OGGETTO: *Osservazioni al progetto per l’installazione di un impianto per la produzione di energia elettrica da fonte eolica denominato “Su Casteddu” di potenza complessiva pari a 36 MW, costituito da 6 aerogeneratori, ciascuno di potenza nominale pari a 6 MW, da realizzarsi nelle Province di Nuoro e Sud Sardegna, nel territorio dei comuni di Ussassai (NU), Esterzili, Escalaplano, Seui (SU)*

Codice procedura (ID_VIP/ID_MATTM) – 11188)

Proponente: *D&D COSTRUZIONI S.r.l.*

ATTO DI OSSERVAZIONI

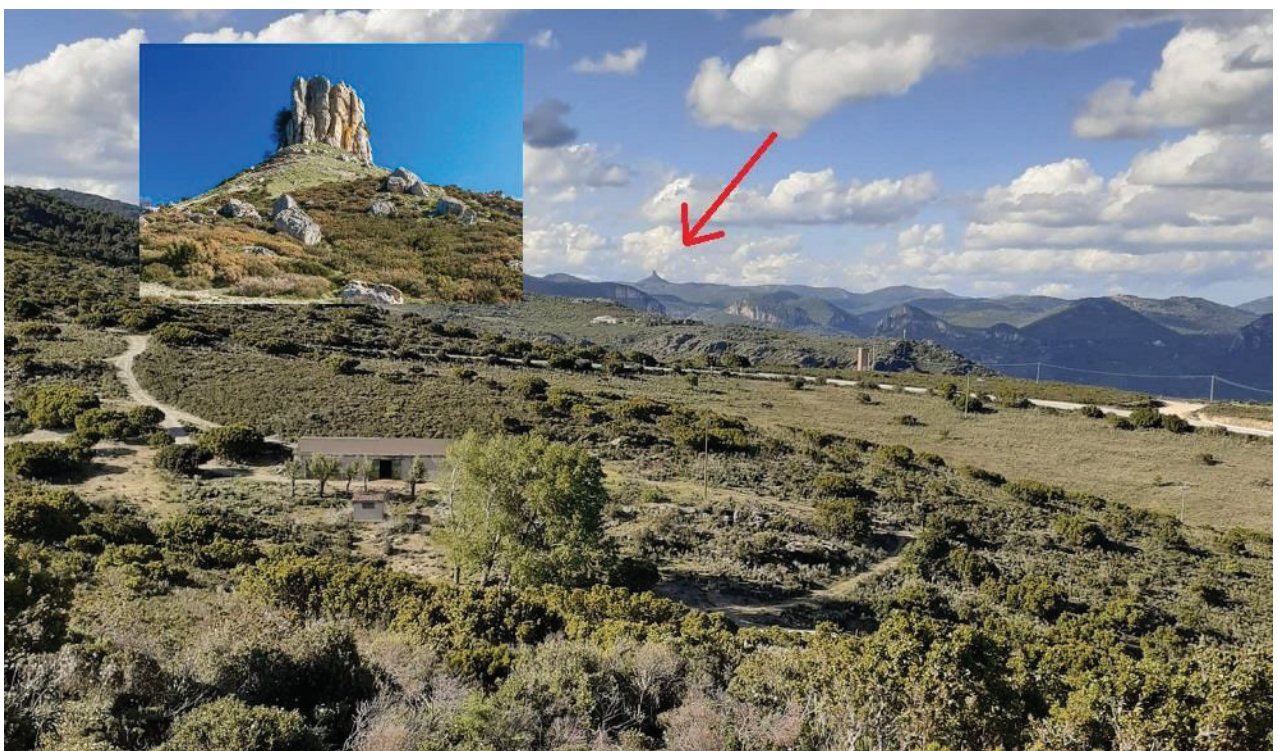
Nella figura seguente, un fotomontaggio, che illustra con non troppa fantasia quale sarebbe l'impatto visivo della centrale eolica "Su Casteddu", proprio in relazione al monumento archeologico e naturalistico, Casteddu de Joni, indicato sulla sinistra dalla freccia rossa.
